## 改善箇所説明図

### 不具合の内容

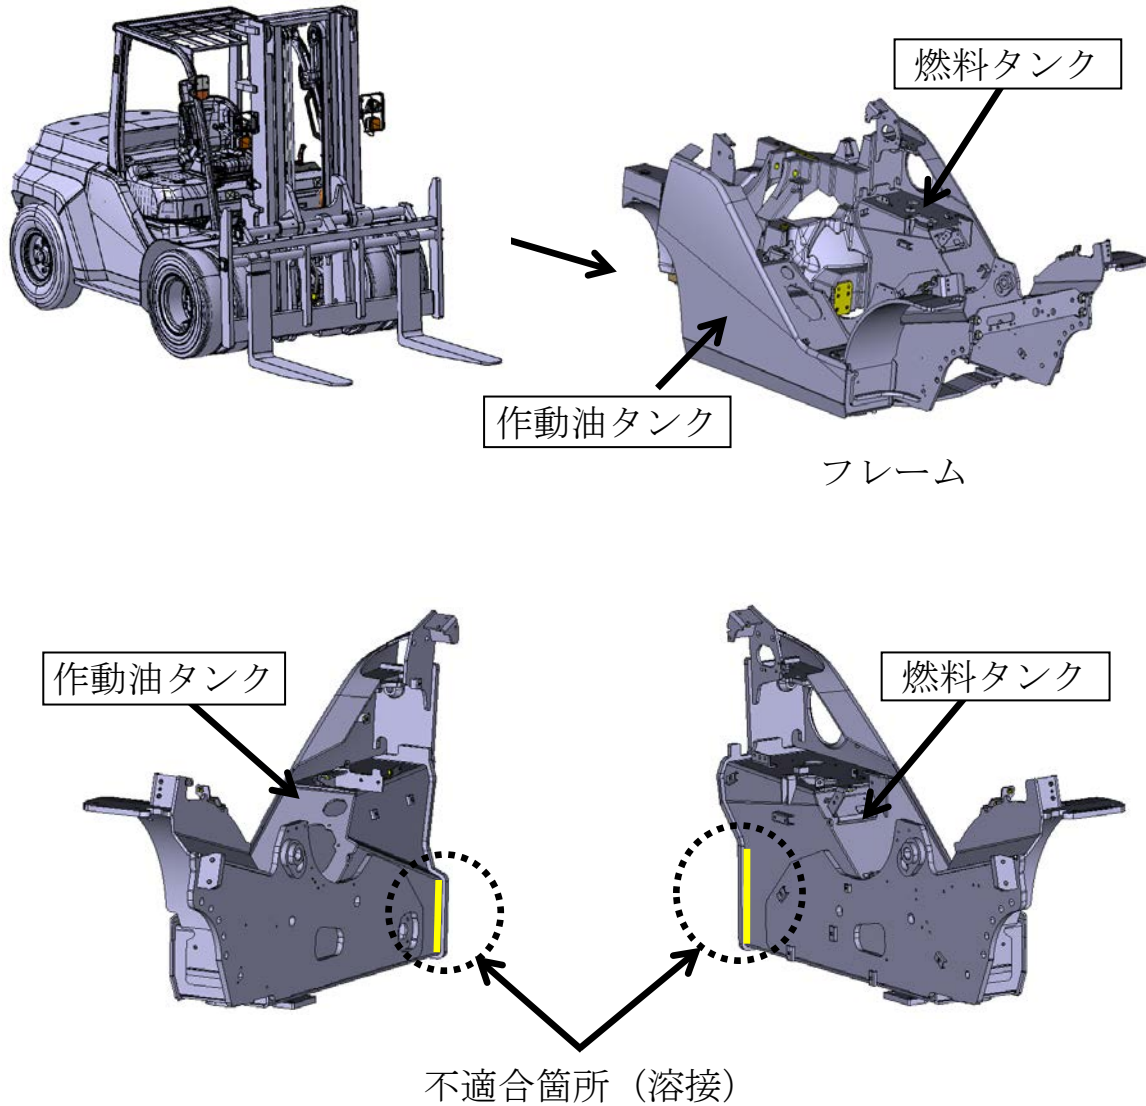
エンジン式フォークリフトのフレームの構成部品である燃料タンク及び作動油タンクにおいて、溶接方法が不適切なため、溶け込み不足が発生しているものがある。そのため、当該部位への負荷が大きい作業を繰り返し行くと、当該溶接部位に亀裂が発生し、燃料及び作動油漏れに至るおそれがある。

全車両、当該溶接部位を点検し、適切な状態で再度溶接する。
